Oggetto: [V00941] [ID 8770] - Codice MYTERNA n. 202100622. Art. 23 D.lgs. 152/2006 - VIA statale. Impianto fotovoltaico a terra (agrivoltaico) collegato alla RTN potenza nominale 18,31 MWp - Potenza in immissione 15 MW Comuni di Belmonte Piceno (FM), Servigliano (FM) e Falerone (FM). **Parere finale.**

Oggetto Istanza per il rilascio del provvedimento di VIA PNIEC-PNRR ai sensi dell'art. 23 del D.Lgs. 152/2006, relativa al Progetto di un impianto fotovoltaico a terra collegato alla RTN di potenza nominale 18,31 MWp DC – 15 MW AC ubicato nei Comuni di Belmonte Piceno (FM) e Servigliano (FM). Codice MYTERNA n. 202100622. **Trasmissione osservazioni.**

VERBALE DI SOPRALLUOGO ISTRUTTORIO

OGGETTO: (ID:8770); (V00941) Istanza per il rilascio del Provvedimento di VIA PNIEC-PNRR ai sensi dell'art.23 del D.Lgs. 152/2016 e ss.mm.ii., relativa al Progetto di un impianto fotovoltaico a terra collegato alla RTN di potenza nominale 18,31 MWp DC-15MW AC ubicato nei Comuni di Belmonte Piceno (FM) e Servigliano (FM). Codice MYTERNA n.202100622. Proponente: TEP RENEWABLES (BELMONTE PVp S.R.L. Parere

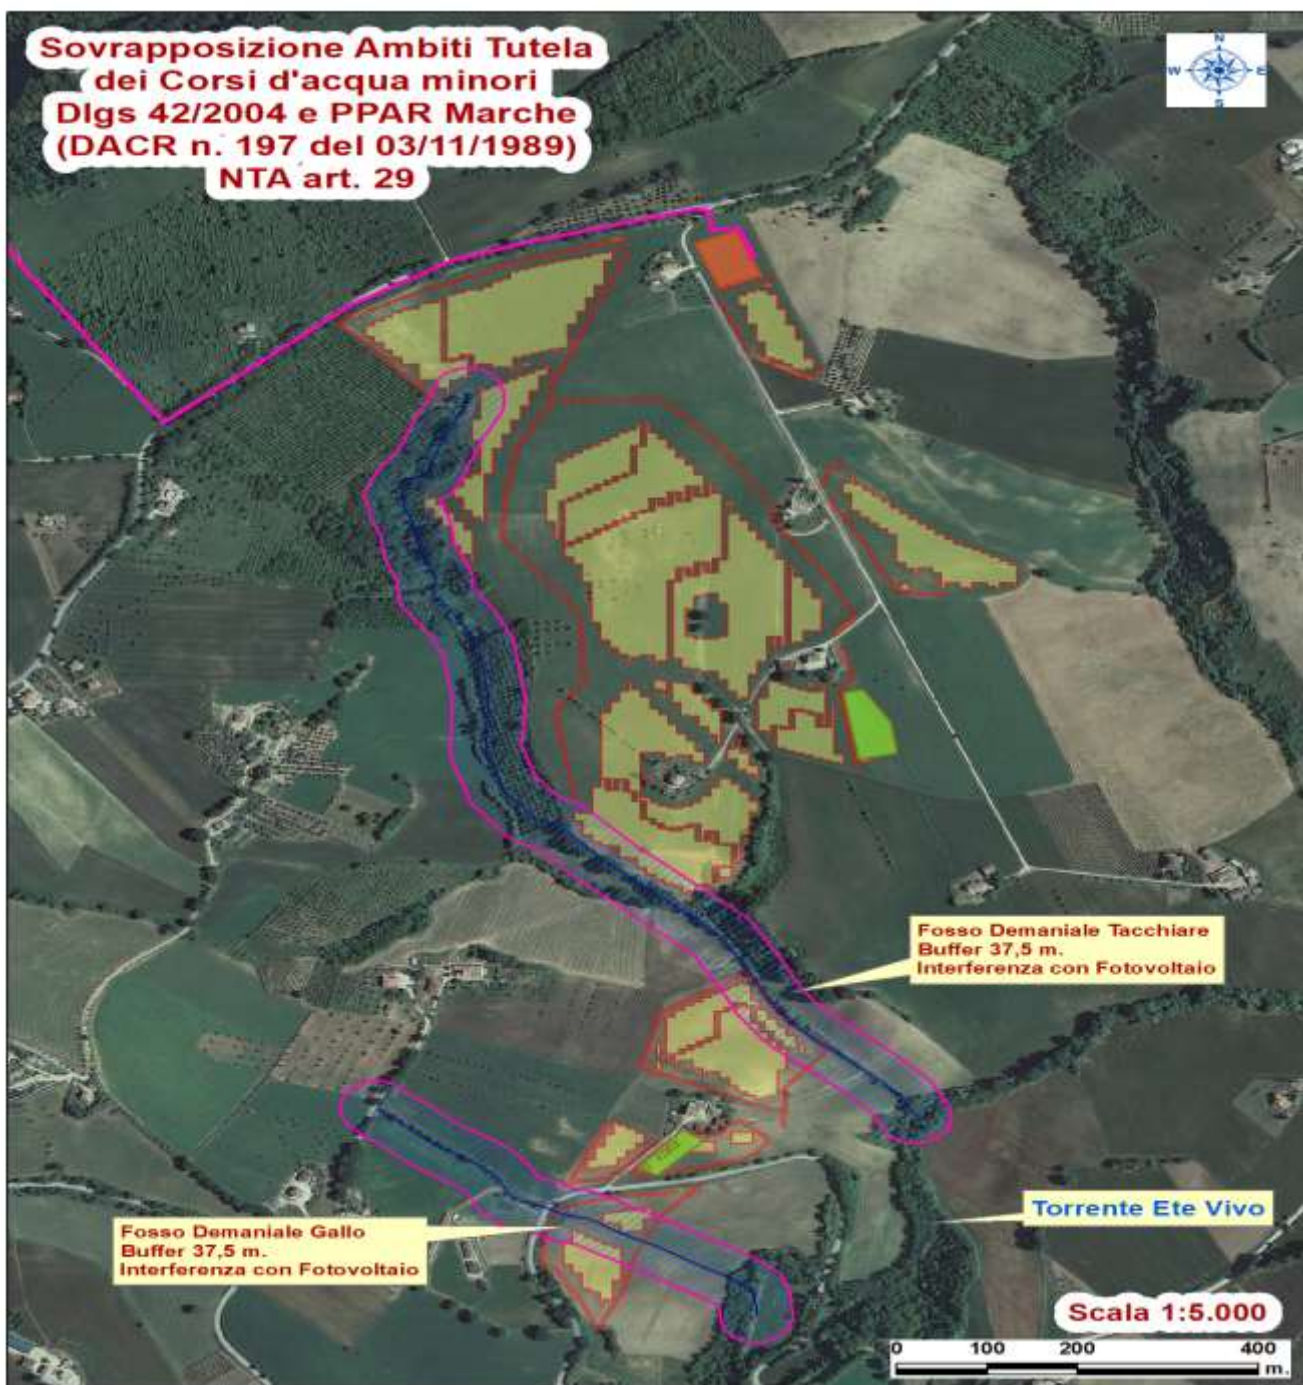
L'analisi è stata condotta attraverso la consultazione del "SITAP" Sistema Informativo Territoriale Ambientale e Paesaggistico e del Piano Paesaggistico Ambientale Regionale (PPAR). Tuttavia, gli elaborati non considerano la presenza di due fossi demaniali minori denominati Gallo e Tacchiare. Si fa presente, però, che lo stesso art. 29 del PPAR, in merito ai corsi d'acqua minori, prevede anche che "Per i corsi d'acqua di 3a classe non iscritti negli elenchi di cui al R.D. 1775/33, gli ambiti di tutela provvisoria siano ridotti alla meta". Pertanto l'intervento, in corrispondenza dei Fossi demaniali Gallo e Tacchiare, avrebbe dovuto prevedere una fascia di rispetto di almeno 37,5 m (dalla sponda o dal paramento esterno dell'argine – metà di 75 m) e all'interno prevedere l'esclusione dal progetto dei pannelli fotovoltaici.

Visto che la porzione meridionale dell'agrivoltaico è ricompresa nel perimetro dei beni sottoposti a tutela ai sensi del decreto legislativo 22 gennaio 2004, n. 42, e quindi del PPAR della Regione Marche (DACR n. 197 del 03/11/1989), l'impianto risulta ubicato in **area NON IDONEA**, anche ai sensi del D.Lgs. 199/2021, art. 20, comma 8, lett. c-quater.

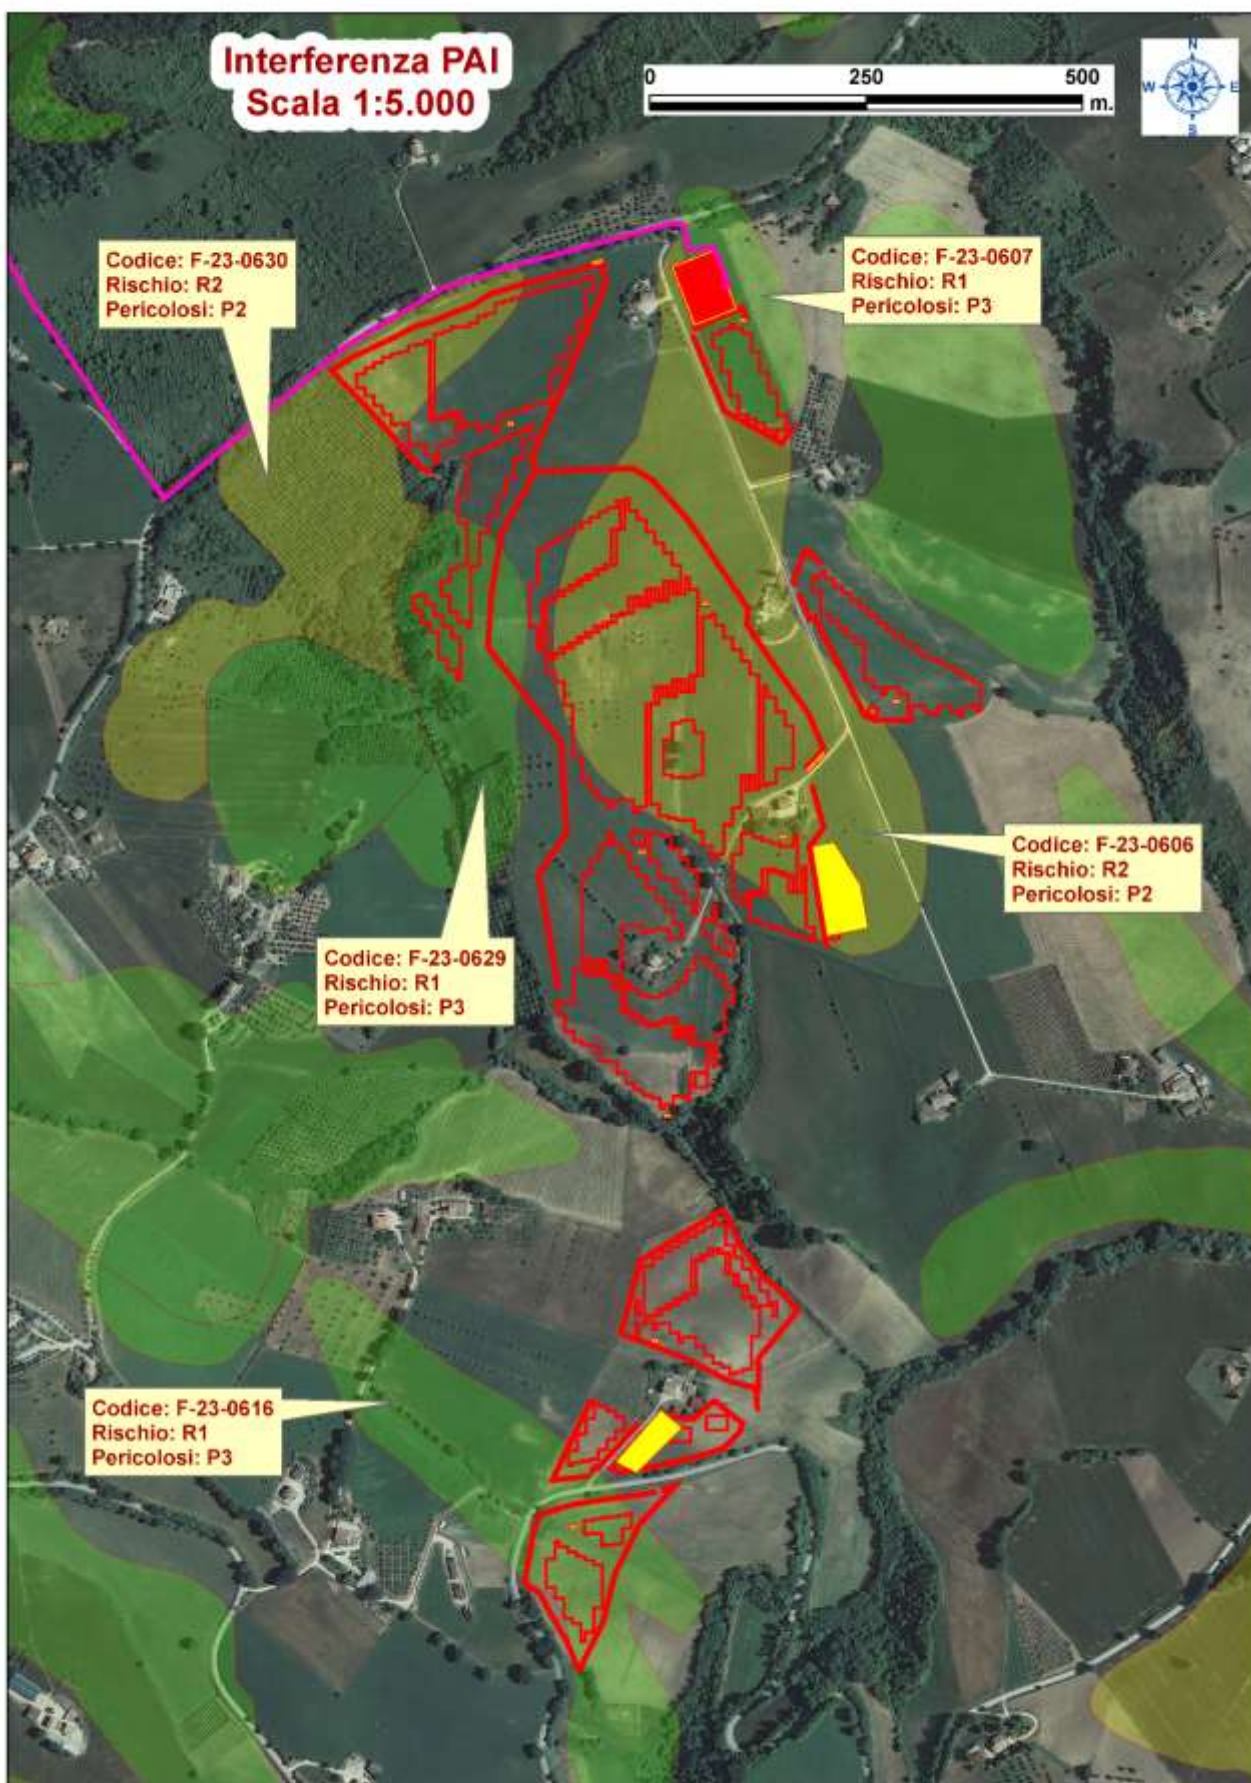
L'ultima immagine rappresenta uno stralcio del PAI regionale con sovrapposizione dell'impianto in progetto. Gran parte dell'impianto in progetto si sovrappone ad aree in dissesto gravitativo, ritenute non idonee dalla DACR Marche n.13/2010. Tali dissesti sono perimetrati dal PAI dell'Autorità di bacino distrettuale dell'Appennino Centrale, con pericolosità P3 (Pericolosità Elevata) e P2 (Pericolosità Media). In particolare:

- Codice F-23-0607, Rischio R1, Pericolosi P3;
- Codice F-23-0629, Rischio R1, Pericolosi P3;
- Codice F-23-0616, Rischio R1, Pericolosi P3;
- Codice F-23-0606, Rischio R2, Pericolosi P2;
- Codice F-23-0630, Rischio R2, Pericolosi P2.
